品番	SH475BA	品名	防露式手洗付密結形ロータンク	1 / 3
----	---------	----	----------------	-------

衛生陶器補修品互換性情報 No. E0026

件名 タンク整流ジャバラについて

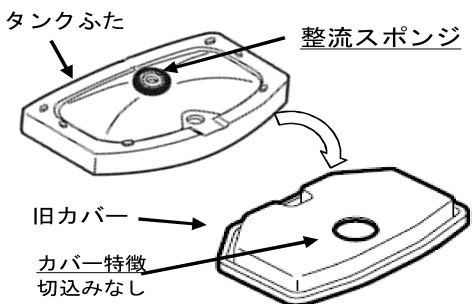
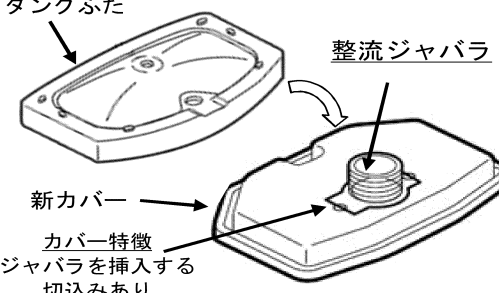
タンクふた底の違い
 ■対象製品のタンクふたには、ふた底に整流スポンジが付いているものと、付いていないものがあります。 2013年6月頃から順次整流ジャバラ式に切り替えられています。
 (新旧でカバー形状は異なりますが、整流ジャバラのみの取り替えは可能です)

■旧型タンク (2013年6月頃以前)
 タンクふた底に整流スポンジが付いていました。

タンクふた
 整流スポンジ
 旧カバー
 カバー特徴
 切込みなし

■新型タンク (2013年6月頃以降)
 内部樹脂タンクカバーに整流ジャバラが付く仕様に変更しました。

タンクふた
 整流ジャバラ
 新カバー
 カバー特徴
 ジャバラを挿入する切込みあり

- 《ポイント》
- 現行製品は整流ジャバラ式に切り替わっていますので、整流スポンジは付いていません。
 - 現在のタンクふた、陶器タンク式、内部樹脂タンク式、内部樹脂カバーのみの補修品には、整流ジャバラが付いていますので、補修の際、タンクふた底に整流スポンジが付いている場合は、はがして整流ジャバラ式に切り替えてください。
 - 整流スポンジを付けたまま整流ジャバラ仕様のカバーを付けると、ふたが浮いてがたつきや漏水の原因となりますので、必ず整流スポンジは、はがしてください。
 - 既に整流ジャバラが付いている製品に対して、補修品を手配すると整流ジャバラがだぶる場合があります。その場合は破棄ください。
